泊発電所3号炉 基準地震動の策定について

令和5年4月19日
北海道電力株式会社

指摘事項に対する回答方針

■断層モデルを用いた手法による基準地震動の設定フロー

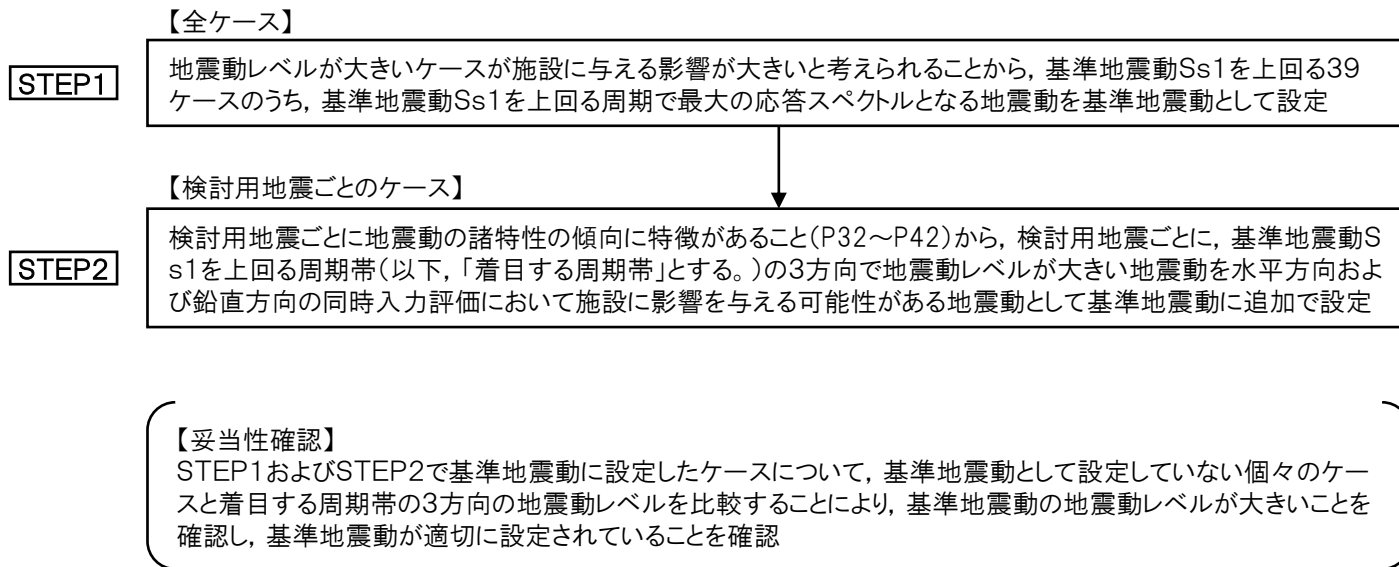
No.	指摘事項	指摘時期	回答方針	ページ
1	断層モデルを用いた手法による地震動評価ケースの選定において、Ss1を上回る周期で最大の応答スペクトルとなる地震動については、施設への影響が大きいことを否定できていないため、一部のケースを基準地震動として選定しないとする考えを再考すること。	令和5年 2月24日 第1117回 審査会合	断層モデルを用いた手法による地震動において、基準地震動Ss1を上回る周期で最大の応答スペクトルとなる地震動のうち、代表ケースとして選定していなかったケースについては、施設に与える影響が大きい地震動として、基準地震動に設定する。	32~90

- 断層モデルを用いた手法による基準地震動は、基準地震動 $Ss1$ を上回る周期で最大の応答スペクトルとなる地震動を基準地震動として設定していることから、施設に与える影響が大きいケースが選定される。
- また、検討用地震ごとに、着目する周期帯の3方向で地震動レベルが大きい地震動を基準地震動として設定していることから、水平方向および鉛直方向の同時入力評価が必要となる施設に対して、影響が大きいケースが基準地震動として設定される。

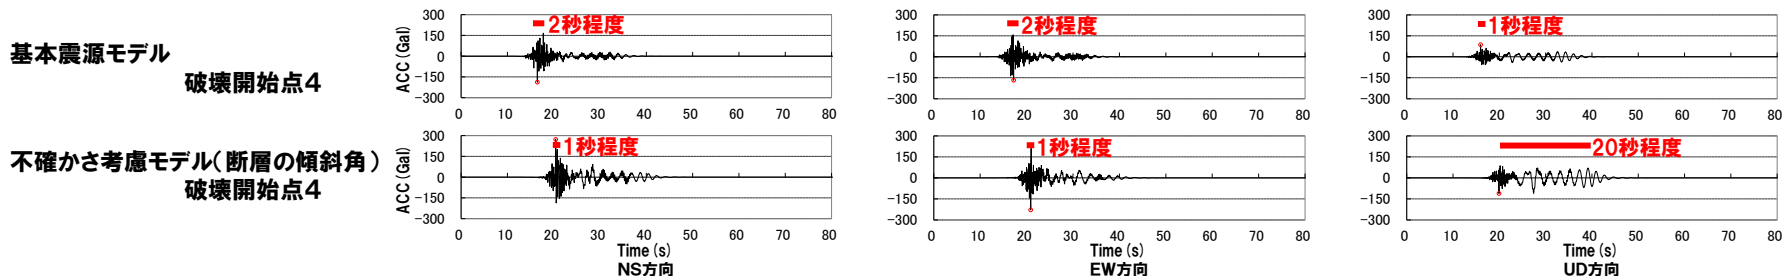
- 「基本震源モデル, 破壊開始点4」と「断層の傾斜角, 破壊開始点4」(Ss2-1)を比較すると, Ss2-1の地震動レベルが着目する周期帯の3方向で大きくなっており, かつ, 基準地震動Ss1を上回る部分については包絡している。
- 以上を踏まえ, Ss2-1の地震動レベルが着目する周期帯の3方向で大きいことから, 「基本震源モデル, 破壊開始点4」を基準地震動として設定しない。

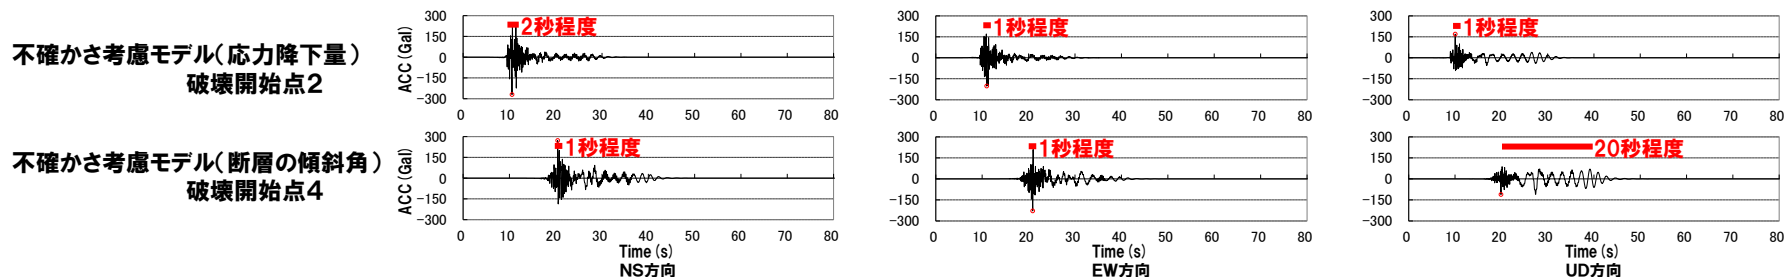
- 「応力降下量, 破壊開始点2」と「断層の傾斜角, 破壊開始点4」(Ss2-1)を比較すると, Ss2-1の地震動レベルが着目する周期帯の3方向で大きくなっており, かつ, 基準地震動Ss1を上回る部分については包絡している。
- 以上を踏まえ, Ss2-1の地震動レベルが着目する周期帯の3方向で大きいことから, 「応力降下量, 破壊開始点2」を基準地震動として設定しない。

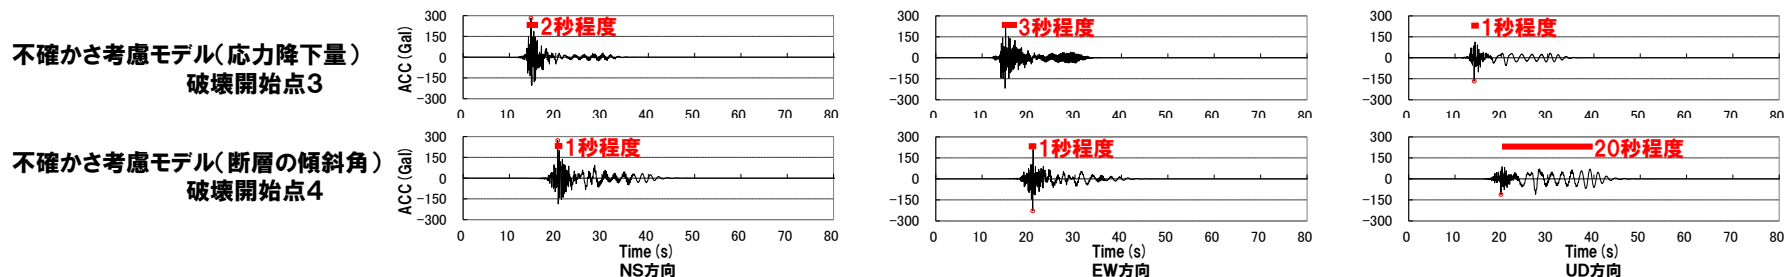
- 「応力降下量, 破壊開始点3」と「断層の傾斜角, 破壊開始点4」(Ss2-1)を比較すると, Ss2-1の地震動レベルが着目する周期帯の3方向で大きくなっており, かつ, 基準地震動Ss1を上回る部分については包絡している。
- 以上を踏まえ, Ss2-1の地震動レベルが着目する周期帯の3方向で大きいことから, 「応力降下量, 破壊開始点3」を基準地震動として設定しない。

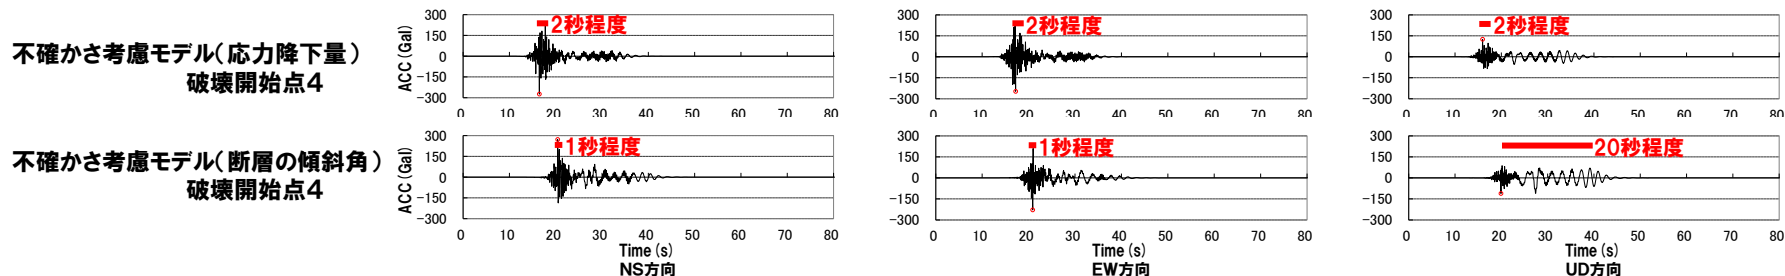
- 「応力降下量, 破壊開始点4」と「断層の傾斜角, 破壊開始点4」(Ss2-1)を比較すると, Ss2-1の地震動レベルが着目する周期帯の3方向で大きくなっており, かつ, 基準地震動Ss1を上回る部分については包絡している。
- 以上を踏まえ, Ss2-1の地震動レベルが着目する周期帯の3方向で大きいことから, 「応力降下量, 破壊開始点4」を基準地震動として設定しない。
